ADQUISICIÓN DE VEHÍCULOS DE EXTINCIÓN DE INCENDIOS PARA EL CUERPO OFICIAL DE BOMBEROS DE MEDELLÍN.

Recibimos sus comunicaciones por medio de las cuales presentan observaciones al informe o presentan documentos para subsanar requisitos habilitantes de la **LICITACIÓN PUBLICA** mediante **LICITACIÓN PUBLICA** Nro. **70007846** de 2026 cuyo objeto es Adquisición de vehículos de extinción de incendios para el Cuerpo Oficial de Bomberos de Medellín., al respecto les manifestamos lo siguiente:

1. RESPUESTA A OBSERVACIONES

Discrepancia en ficha técnica de chasis y plano del vehículo ofertado

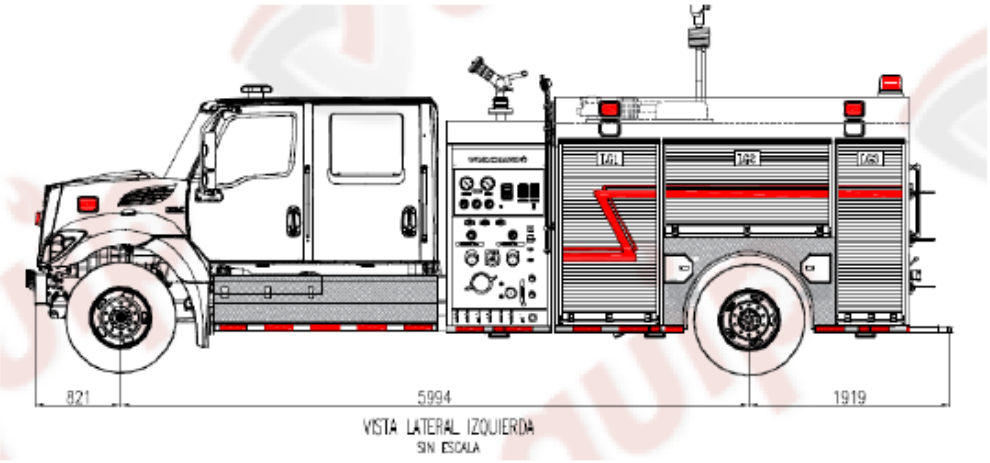
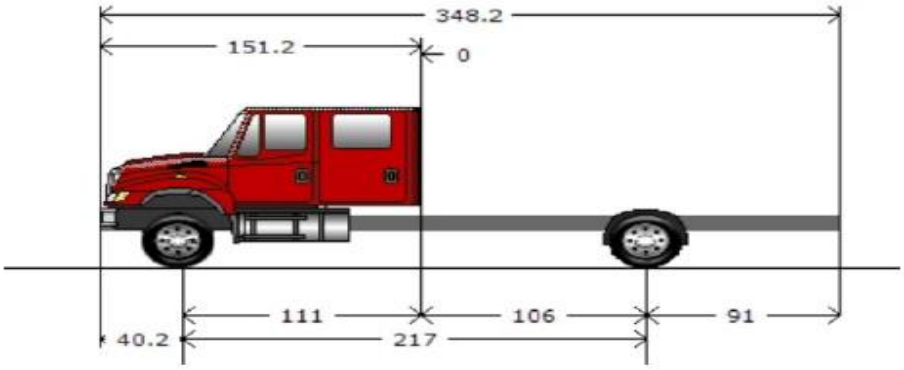
Se evidencia una discrepancia en la distancia entre ejes de los documentos del oferente Accequip. Por un lado, tenemos las dimensiones del plano donde se ve que es de 5994 mm, mientras que el chasis ofertado tiene una distancia entre ejes de 217 pulgadas es decir 5511.8 mm. ¿Por qué existen dos valores diferentes?

Lo mismo sucede con las dimensiones del eje delantero hasta el bomper delantero, las cuales en el plano están en 821 mm, mientras que en la ficha técnica del chasis está en 40.2 pulgadas lo que es igual a 1021.08 mm.

A continuación, se muestran las dos imágenes de la documentación, primero el plano y luego la ficha técnica del chasis.

No se acoge la observación. Revisadas las fichas técnicas del chasis y la documentación aportada, se evidenció que las sillas ofertadas cuentan con la certificación NFPA exigida, cumpliendo con la especificación requerida en el proceso. Frente a la presunta discrepancia entre ejes, se precisa que el proponente se acogió expresamente a las especificaciones técnicas mínimas establecidas en el pliego de condiciones.
